## **Additif 133 – Règlement ONU n° 134**

### **Amendement 4**

### **Prescriptions uniformes relatives à l'homologation des véhicules automobiles et de leurs composants en ce qui concerne les prescriptions de sécurité des véhicules fonctionnant à l'hydrogène**

Modèle A

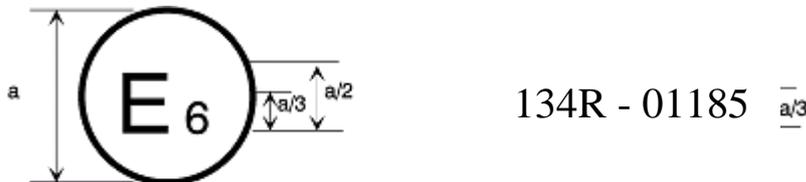
Annexe 2, lire :

La marque d'homologation ci-dessus, apposée sur un véhicule/système de stockage/composant spécifique, indique que le type de ce véhicule/système de stockage/composant spécifique a été homologué en Belgique (E 6) en ce qui concerne les prescriptions de sécurité des véhicules fonctionnant à l'hydrogène en vertu du Règlement ONU n° 134. Les deux premiers chiffres du numéro d'homologation indiquent que l'homologation a été délivrée conformément aux dispositions du Règlement ONU n° 134 tel que modifié par la série 01 d'amendements.

Modèle B  
(voir le paragraphe 4.5 du présent Règlement)

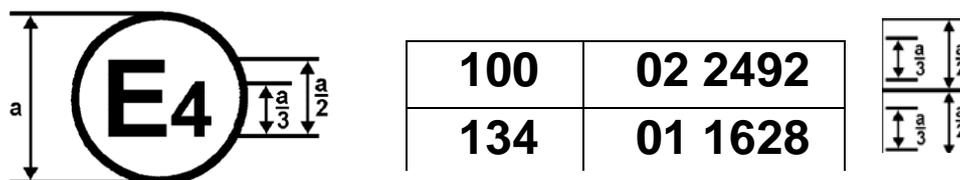
La marque d'homologation ci-dessus, apposée sur un véhicule, indique que le véhicule routier concerné a été homologué aux Pays-Bas (E 4) en vertu des Règlements ONU n<sup>os</sup> 134 et 100\*. Le numéro d'homologation indique qu'à la date où les homologations correspondantes ont été délivrées, le Règlement ONU n<sup>o</sup> 100 était modifié par la série 02 d'amendements et le Règlement ONU n<sup>o</sup> 134 était modifié par la série 01 d'amendements. ».
